ILMAILUHALLITUKSEN TIEDOTUKSIA  
INFORMATION FROM THE NATIONAL BOARD OF AVIATION**MUUTOSMÄÄRÄYS**  
**AIRWORTHINESS**  
**DIRECTIVE**M 669/76  
1976-06-21

SZD-30 Pirat. Hinauskytkimen muutos.

Koskee: SZD-30 Pirat purjelentokoneita, kaikki valmistusnumerot.

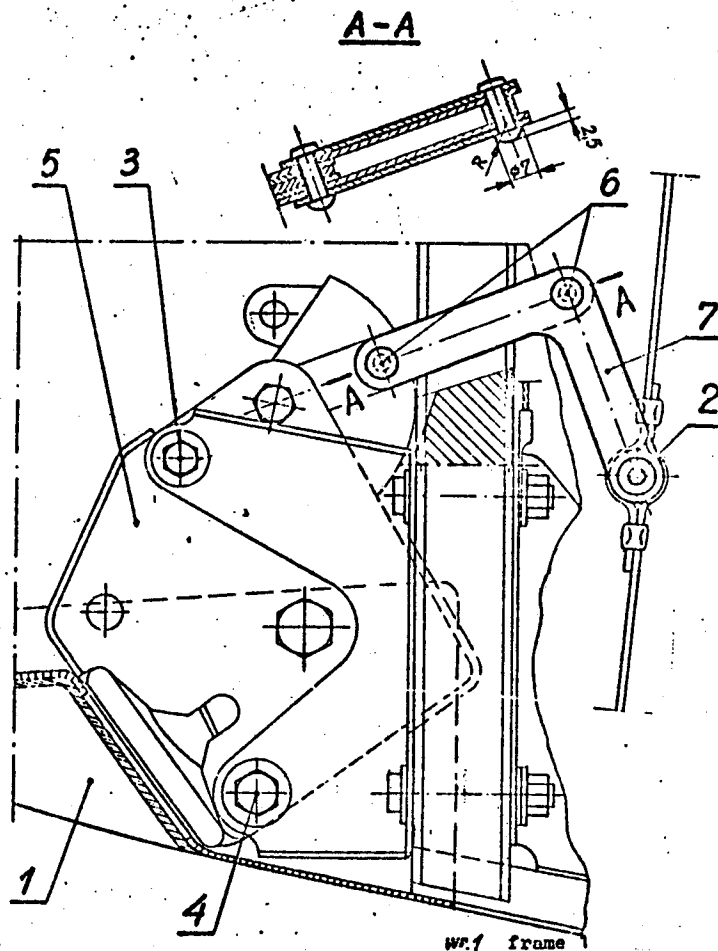
Toimenpiteet: Irroita hinauskytkin koneesta, ja vaihda oheisessa kuvassa numerolla 6 merkityt hinauskytkimen käyttövarren M4 kiinnityspultit 4x17 teräsniitteihin.
